Estas son nuestras respuestas aclaratorias de la Nota DEIA-DEEIA-AC-0010-1701-2022, de 17 de enero de 2022. Notificado el día 22 de febrero de 2022, del proyecto “SUBESTACIÓN SANTA CRUZ”, a desarrollarse en el corregimiento de Pajonal, distrito de Penonomé, provincia de Coclé, que consiste en lo siguiente:

INTRODUCCIÓN.

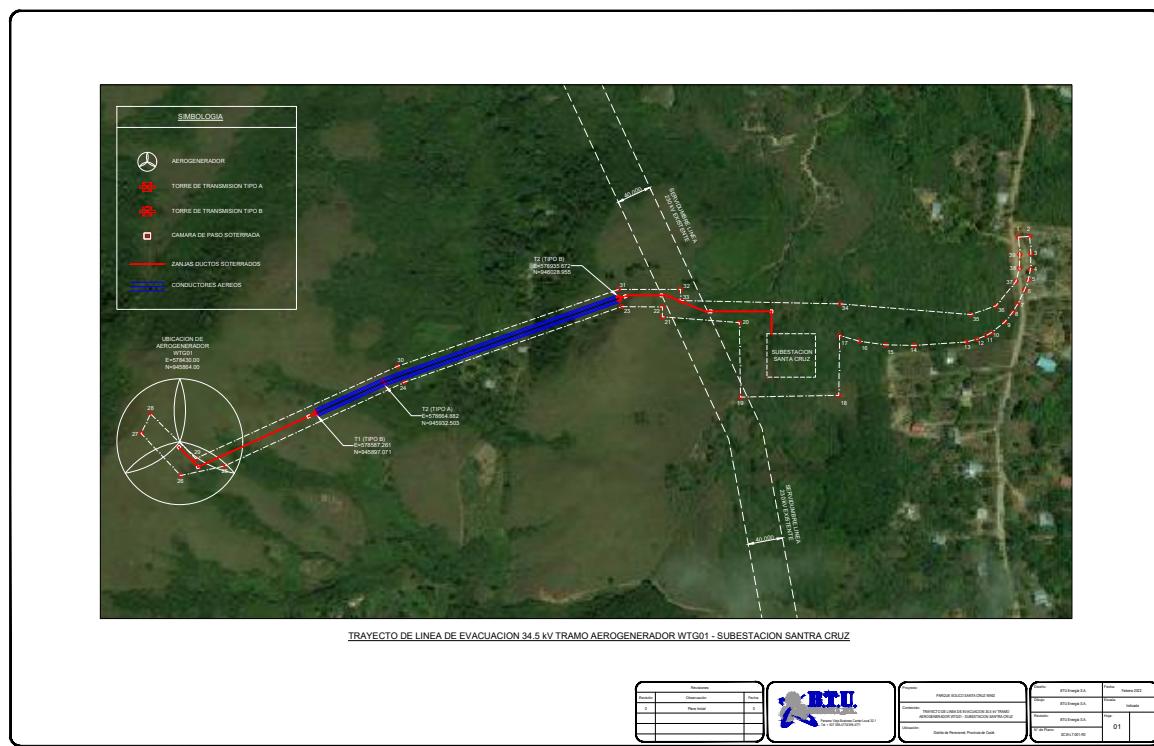
El promotor decidió presentar una nueva solución de diseño para el transporte del cableado de conducción de energía eléctrica producto de la generación del Proyecto Parque Eólico Santa Cruz, hacia la Subestación que se presenta en este Estudio de Impacto Ambiental. Utilizando la misma área de proyecto planteada por las Coordenadas presentadas en el EsIA, en donde se establecía la Red de conexión (zanja) entre la red de Aerogeneradores y la Subestación, que en el EsIA se había planteado como soterrada. Impactando cauces de aguas a lo largo del proyecto.

La nueva solución propone establecer parte del cableado soterrado desde que sale del Aerogenerador WTG1 hasta un punto de seguridad de 180 metros, para luego salir a la superficie y establecer Tres (3) Torres de transmisión eléctrica por una distancia de 373 metros. Este tramo se propone en sistema aéreo, con el objetivo de minimizar el impacto en este recorrido el cual incluye, desniveles, vegetación y cauces de agua identificados. Las tres (3) torres de transmisión que componen este tramo se han ubicado en puntos altos, libre de vegetación y de cauces de agua. Luego, al llegar a la torre 3 se establecen ductos soterrados por 205 metros. Este tramo requiere ser en sistema soterrado debido a la proximidad y cruzamiento con una línea aérea existente en voltaje 230kV, la cual exige una servidumbre libre de 40 metros de ancho.

A continuación, se muestra la figura de diseño desarrollada por el departamento de Ingeniería del Proyecto.
